DØNNESFJORD VINDPARK AS  
Postboks 726  
9487 HARSTAD

## **Dønnesfjord vindpark AS. Rapport etter inspeksjon 8. september 2021**

Norges vassdrags- og energidirektorat (NVE) viser til vår inspeksjon av Dønnesfjord vindkraftverk i Hasvik kommune, Troms og Finnmark fylke 8. september 2021. Hensikten med inspeksjonen var å kontrollere om Dønnesfjord vindpark AS bygger anlegget i tråd med konsesjon, godkjent miljø-, transport- og anleggsplan (MTA) og detaljplan, og etterfølgende vedtak. Det vises også til tidligere inspeksjonsrapport og dokumentkontroll. Hensikten med inspeksjonen var oppfølging i byggefase med fokus på terrenginngrep og istandsetting.

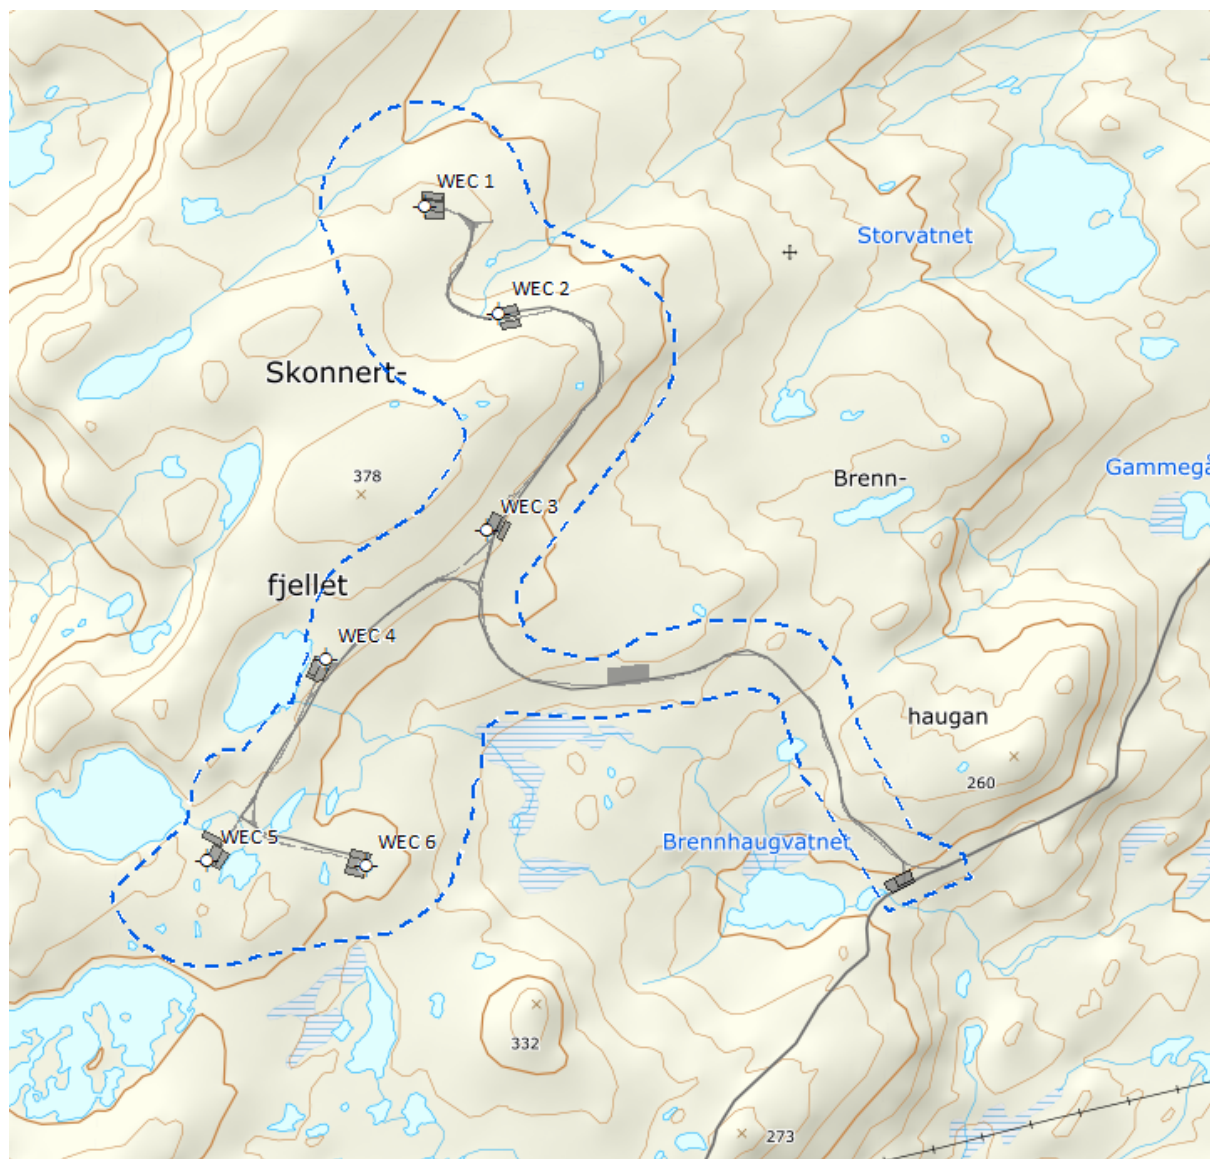
*Vi godkjenner også at veien i krysset mellom turbin 5 og 6 kan bli, men ber om at restarealet mellom veiene fylles med masser (for eksempel skrotmasser), påføres mindre fraksjoner, og til slutt finstoff – fortrinnsvis toppmasser med frøbank. Slik vil de tre veiene bli tydeligere definert og krysset fremstår ikke som så stort og utflytende.»*

NVE forutsetter at dette følges opp i det videre arbeidet med anlegget. Punktet kan omtales i planen vi har satt krav om at skal utarbeides, se over, og utdyping under.
